Auf das mit dem Sportscraft-Adapter mitgelieferte Metallprofil (links) das an sich für Befestigung eines Gurtes mit Gurtstraffer am Sportscraft-Adapterprofil dient, soll It Fa. Sportscraft mittels nachgelieferter Schraube die Gurtpeitsche (rechts) montierbar sein.

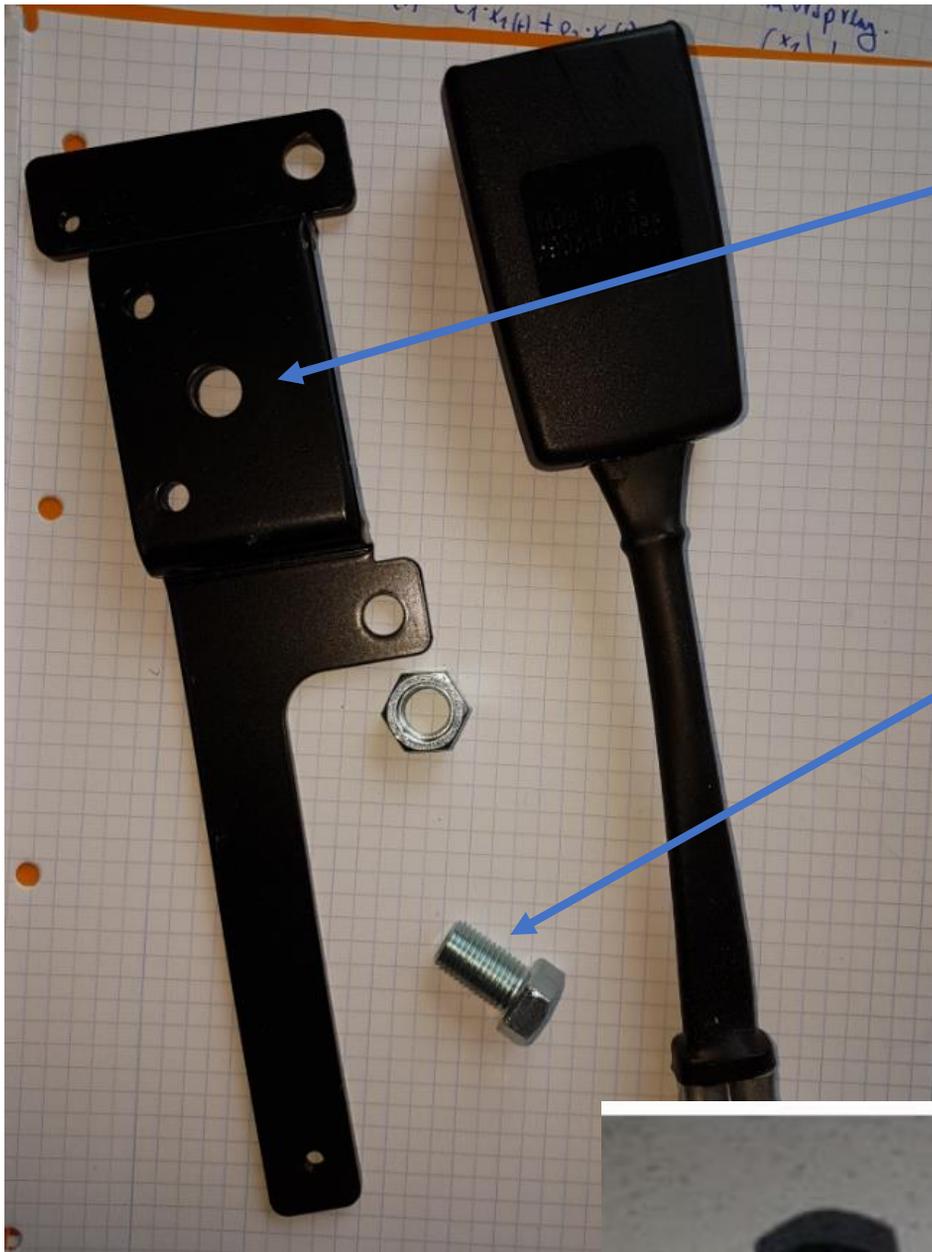
Bohrung
ca 10mm

UNF
Schraube
7/16 (ca
11mm)
ca 10mm

Die gelieferte Schraube UNF 7/16 (ca 11mm) passt nicht durch die Bohrung (10mm) des Metallprofils.
